RELATÓRIO DE FISCALIZAÇÃO DE SEGURANÇA DO TRABALHO

Vistoria NR-18 · Modelo único SST FDE rev01 · pontuação conforme Relatório de Performance de Obra da FDE

UNIDADE DE ENSINO 218 — EE CEL ANTONIO PAIVA DE SAMPAIO		MUNICÍPIO Osasco / SP	TIPO DE OBRA Reforma
CONTRATO FDE 70/00255/26-001-001	PI 2026/00426	ORDEM DE SERVIÇO 70/00255/26	CÓDIGO FDE —
EMPREITEIRO Rafael	CONTRATADA B&B ENGENHARIA E CONSTRUÇÕES LTDA	FASE DA OBRA NA VISTORIA Obra em execução — inspeção de segurança do SESMT	
RESPONSÁVEL TÉCNICO Viktor	ENCARREGADO / PREPOSTO —	RESPONSÁVEL PELA VISTORIA (SST) Maria Santos	REGISTRO PROFISSIONAL —
ENGENHEIRO RESPONSÁVEL Luís Júnior	FISCAL FDE DANILO	PRAZO CONTRATUAL 210 dias	ENDEREÇO Rua Ananias de Almeida, 145 - Quitaúna - CEP 06186-190

NC 1 · Armazenamento de sacos com resíduos e materiais em área de circulação, junto ao acesso, reduzindo a passagem e comprometendo a organização do local.

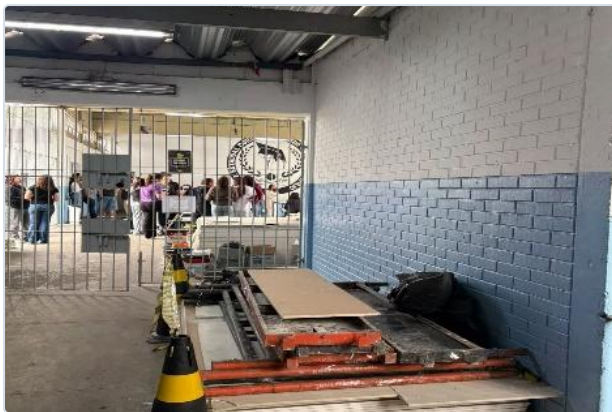
Item da vistoria	23.2 — Ordem e limpeza — resíduos, embalagens e circulações desobstruídas (NR-18.19)
Local	Circulação interna / área escolar
Risco	Obstrução da passagem, tropeço e queda no mesmo nível.
Classificação	ALTO
Ação corretiva	Retirar os materiais da circulação e destiná-los a local definido, mantendo acesso e rota de passagem permanentemente desobstruídos.
Prazo	—
Responsável	Rafael
Status	Aberta

NC 5 · Luminárias penduradas em salas de aula em funcionamento, com risco de queda do material e iluminação insuficiente no ambiente.

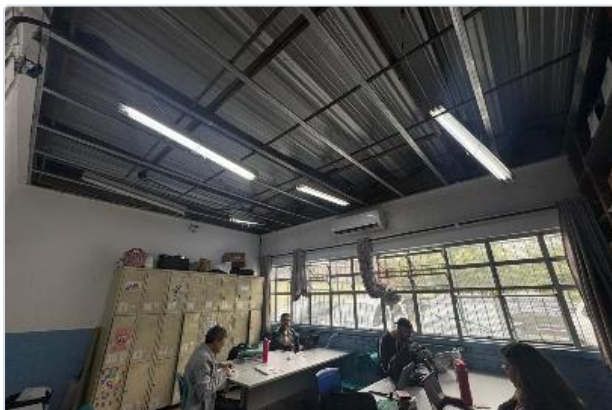
Item da vistoria	8.3 — Instalações gerais — extensões, cabos e tomadas (NR-18.21)
Local	Salas de aula / sistema de iluminação
Risco	Queda de luminária sobre alunos e iluminação insuficiente.
Classificação	ALTO
Ação corretiva	Retirada dos alunos da sala e adequação das luminárias e componentes elétricos por profissional autorizado, restabelecendo iluminação adequada antes da liberação da sala.
Prazo	—
Responsável	Rafael
Status	Aberta
